**INFORME CONSOLIDADO DE LA EVALUACIÓN
DECLARACIÓN DE IMPACTO AMBIENTAL DEL PROYECTO
“Proyecto Inmobiliario Pedro Aguirre Cerda 4798”**

N° 2026131099

Santiago, 23 de Enero del 2026

Imagen 12.1: Cronograma Proyecto – Fase de Construcción

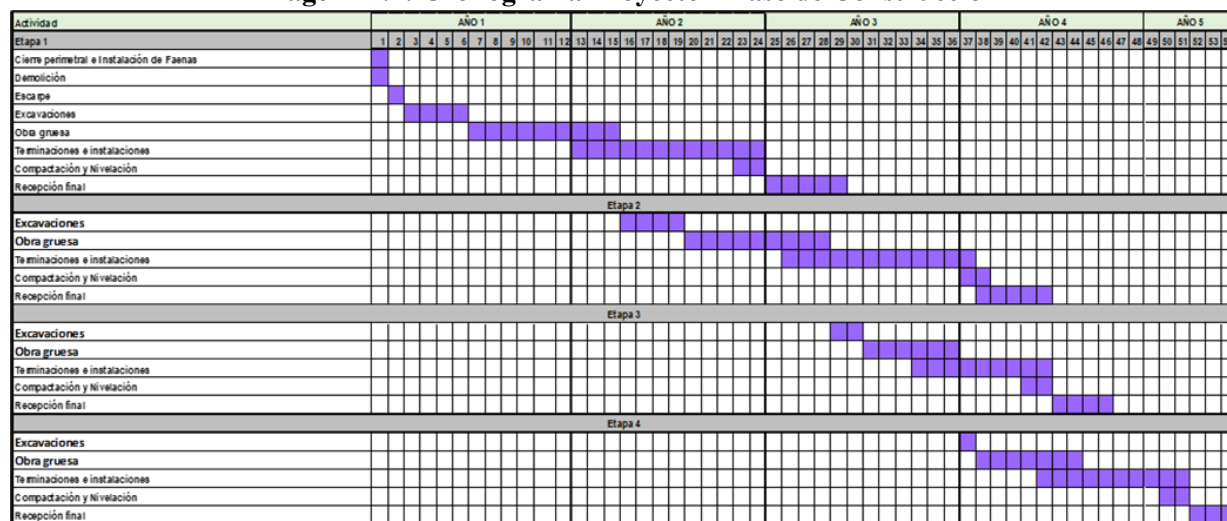
En relación al cronograma de la fase de construcción del proyecto que ha sido actualizada en Adenda Complementaria (https://seia.sea.gob.cl/elementosFisicos/enviados.php?id_documento=2167429718), se indica que, a partir de la Carta Gantt realizada se obtiene la cantidad de viajes de vehículos pesados proyectados durante la fase de construcción. A continuación, se presenta la Carta Gantt del proyecto y los flujos vehiculares que se proyectan a partir de ella.

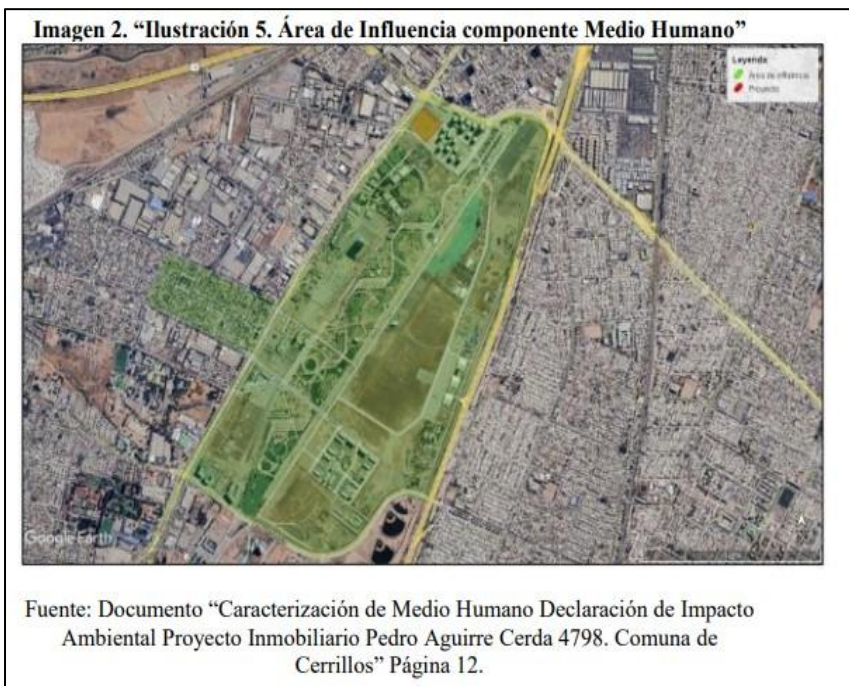
$$\text{Densidad del proyecto} = \frac{1320 \text{ hab}}{1,29 \text{ ha}} \approx 1023 \text{ hab /ha}$$

- *Esto representa un **14% de sobrecarga** con respecto a la densidad máxima recomendada de 900 hab/ha.*
- *El proyecto considera un área de influencia que abarca específicamente la urbanización del polígono de Ciudad Parque (Imagen 2).*
